Bijeenkomst werkgroep openbare ruimte | donderdag 26 november 2020

Dijkprofielvariant 1: IRP Durgerdam

Dijkprofielvariant 2: Optische versmalling

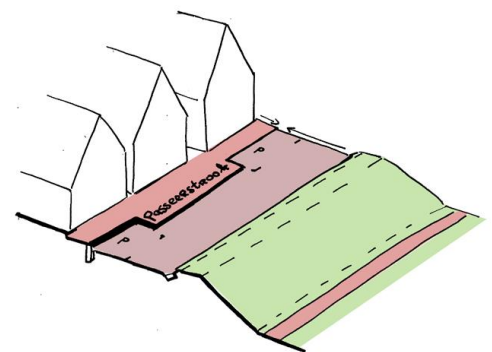
- Kunnen de witte strepen bij de parkeervakken weg of zo min mogelijk? Een steen met NP (Niet Parkeren) erop is misschien afdoende.
- Voordat er een keuze in dijkbekleding wordt gemaakt willen we eerst zien hoe dit eruit ziet (bij voorkeur in het echt, bijvoorbeeld door middel van de eerder genoemde excursie).

- Inritbanden zijn goed en duidelijk, maar een zakkende trottoirband mooier. De zakkende trottoirband neemt minder ruimte in en geeft voor voetgangers minder obstakels. Voor duidelijkheid bij inritten wordt in het ontwerp gekozen voor een NP-steen en wordt er voor de parkeervakken gezocht naar duidelijkheid met markeringen waarbij het beeld subtiel blijft.

- Waarom is er nu hemelwaterafvoer aan twee kanten ingetekend? → Dat komt door het tonrond profiel.
- Het nieuwe voetpad aan de binnenkant van de dijk is zowel bij west als oost.
